LuK Service Info

Part Nr. 228 0007 15 – 280/280mm TGU6

TB1023

Info: New design / Neues Design / Nouvelle conception / Nuevo diseño / Nuovo disegno / Nuovo segno

Art.-Nr.: 228 0007 15

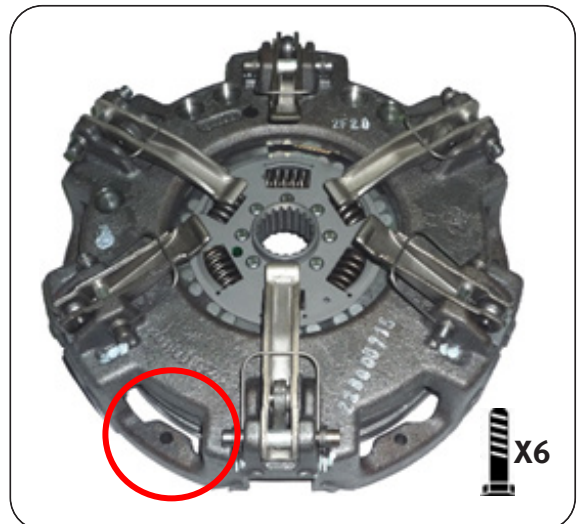
This new design utilises the latest clutch technology, using a vented housing for improved cooling and heat dispersal. Fully interchangeable with existing clutches with no modifications required to vehicle or flywheel. A new fixation bolt set 411 0033 11 6 x M8 x 1.25 x 45mm + Conical washer is supplied with new designs to accommodate the lower housing.
